改善箇所説明図

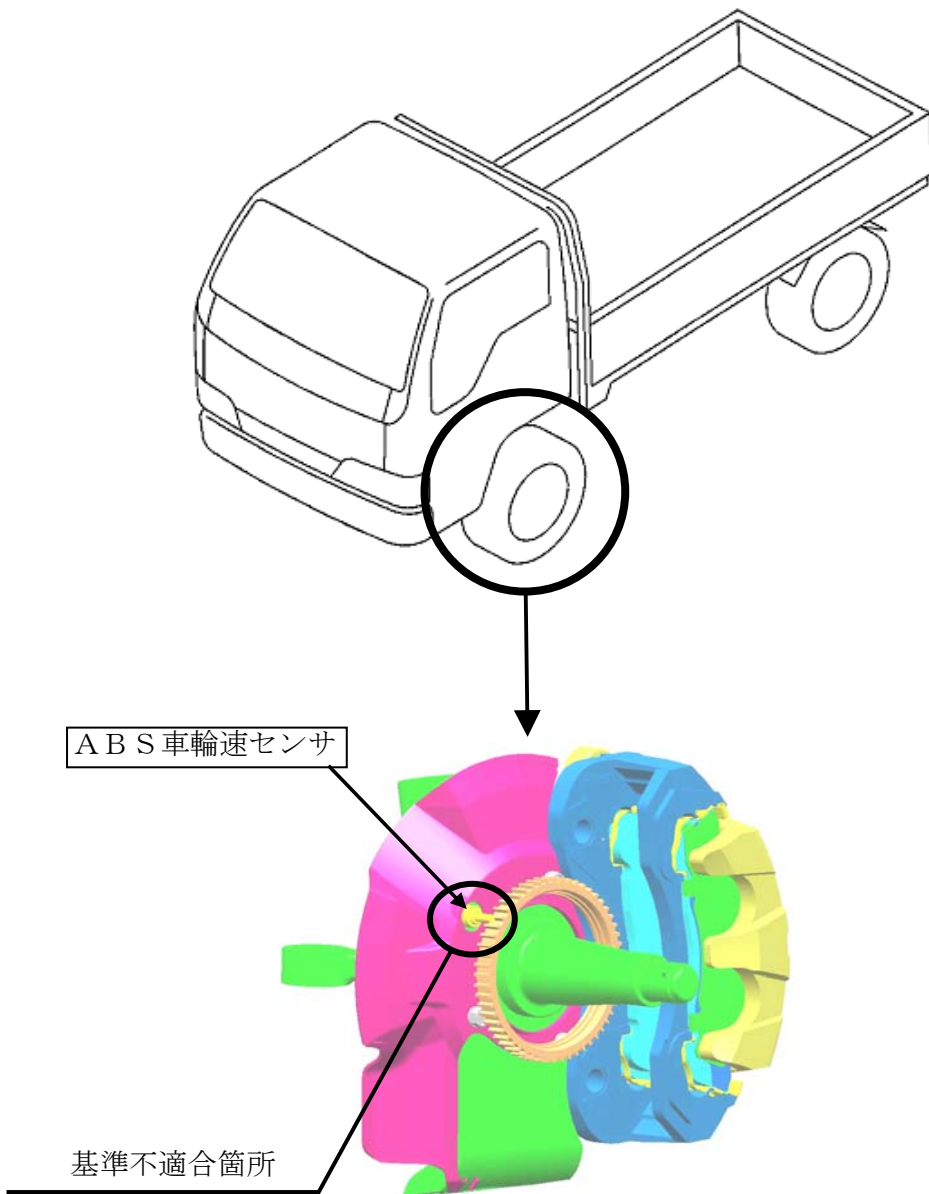
アンチロックブレーキシステム（ABS）の前輪の回転速度を検出するセンサ部において、前回のリコール対策が不十分であったため、飛び石などが当たり変形していたものがある。そのため、車輪からの信号が得られずABSが誤作動し、最悪の場合、低速走行状態において制動力が低下するおそれがある。

改善の内容：整備記録を確認し、前回リコール（届出番号1658）対策時に前輪の回転速度を検出する当該センサを交換していない車両は、新品に交換する。
